**Forum mondial de l'harmonisation
des Règlements concernant les véhicules**

Groupe de travail en matière de roulement et de freinage

Règlement n° 55**Proposition d'amendements au Règlement n° 55
(Pièces mécaniques d'attelage)****Communication du Président du groupe informel du Règlement n° 55***

Figure 28

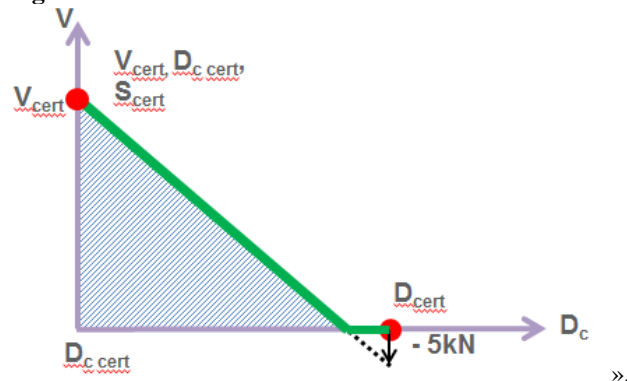
Pour chaque combinaison de valeurs de capacité de performance on peut établir un diagramme de la manière indiquée à la figure 28 et l'inclure dans le manuel d'utilisation. Les prescriptions fonctionnelles D_{Creq} et V_{req} tombant dans la zone hachurée du diagramme permettent une utilisation dans le contexte de la circulation routière.

S_{req} doit toujours être inférieur ou égal à 1 000 kg.

4.1.1 Si des diagrammes tels que celui qui est décrit au paragraphe 4.1 de la présente annexe font partie de la documentation soumise en vue de l'homologation de type, le fabricant de la pièce qui détient le certificat d'homologation de type pour ce produit est habilité à émettre un certificat de fabrication attestant qu'une demande a été faite pour une combinaison dans laquelle D_{Creq} et V_{req} tombent dans la zone hachurée. Un tel certificat de fabrication doit toujours accompagner la combinaison de véhicules concernée.

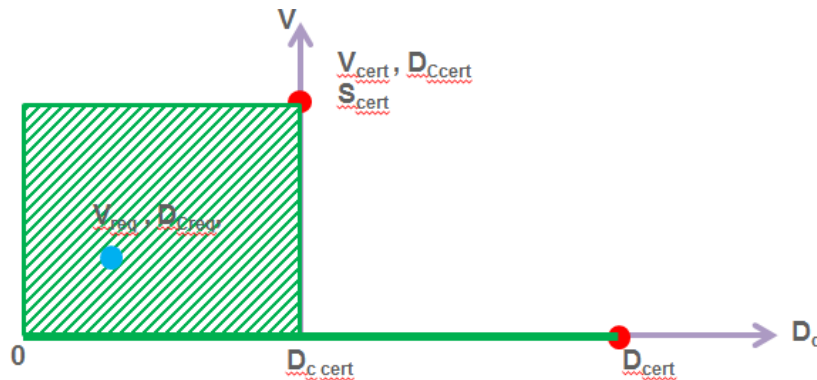
1. Il n'est pas possible actuellement de mettre en œuvre du matériel d'attelage lorsque les valeurs des prescriptions fonctionnelles D_{Creq} , V_{req} et S_{req} calculées tombent dans la zone hachurée de la figure 28. Ce qui revient à dire qu'aucune application dans laquelle D_{Creq} est supérieur à D_{Ccert} et V_{req} supérieur à zéro n'est autorisée.

2. Il est possible de soumettre ces produits à une nouvelle homologation concernant les points d'application dans la zone hachurée. Cela se fait également à l'occasion. Cette procédure a toutefois pour effet de modifier un certain nombre de valeurs de performance, dont certaines figurent sur la plaque signalétique. En vertu de la présente proposition, une nouvelle demande d'homologation ne s'imposerait que pour une application au-dessus de la zone hachurée de la figure 28.

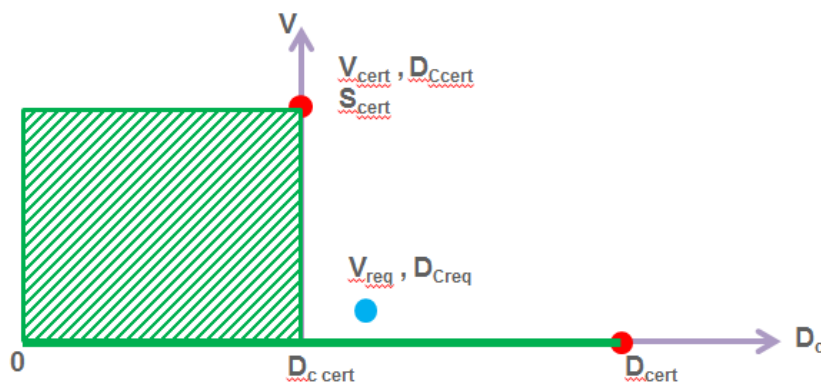
- Si la prescription calculée D_{Creq} et V_{req} tombe sur les lignes vertes ou à l'intérieur de la zone grossièrement hachurée, l'application correspondante est **acceptable** en vertu du Règlement n° 55.
- On suppose que la charge supportée est inférieure à 1 000 kg.

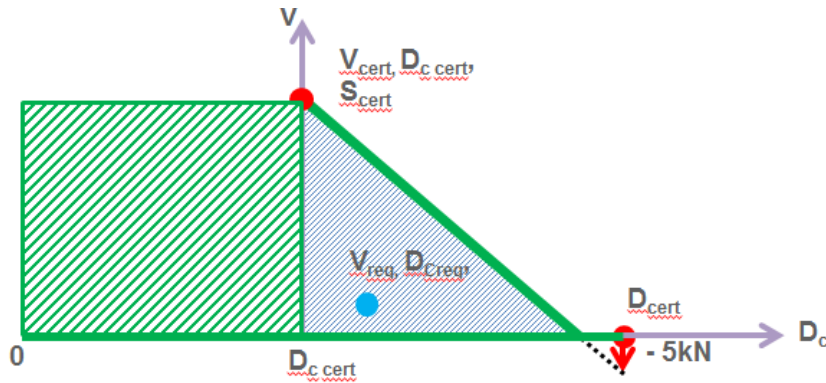
- Si la prescription calculée D_{Creq} et V_{req} tombe hors de la zone, comme il est représenté ci-dessus l'application correspondante est **inacceptable** en vertu du Règlement n° 55.
- On suppose que la charge supportée est inférieure à 1 000 kg.

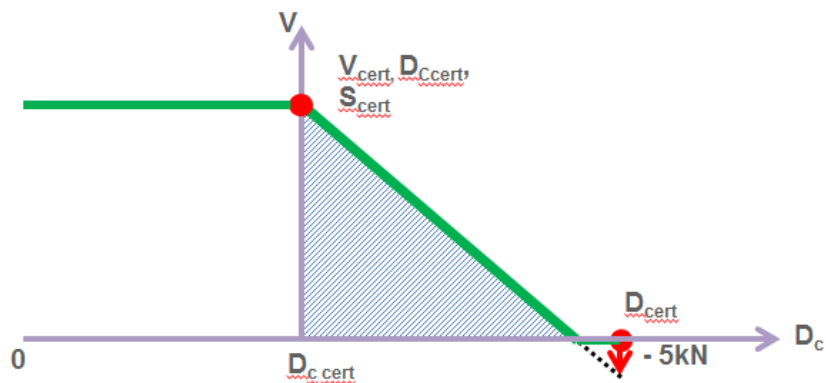
- De nouvelles homologations, l'expérience et des recherches spéciales ont montré que les applications pour lesquelles la prescription calculée D_{Creq} et V_{req} tombe dans la zone finement hachurée sont sans danger.
- On suppose que la charge supportée est inférieure à 1 000 kg.

- Il est proposé que :
 - Les applications pour lesquelles la prescription calculée D_{Creq} et V_{req} tombe sous la ligne verte (épaisse), c'est-à-dire également dans la zone finement hachurée, soient autorisées en vertu du Règlement n° 55.
- On suppose que la charge supportée est inférieure à 1 000 kg.
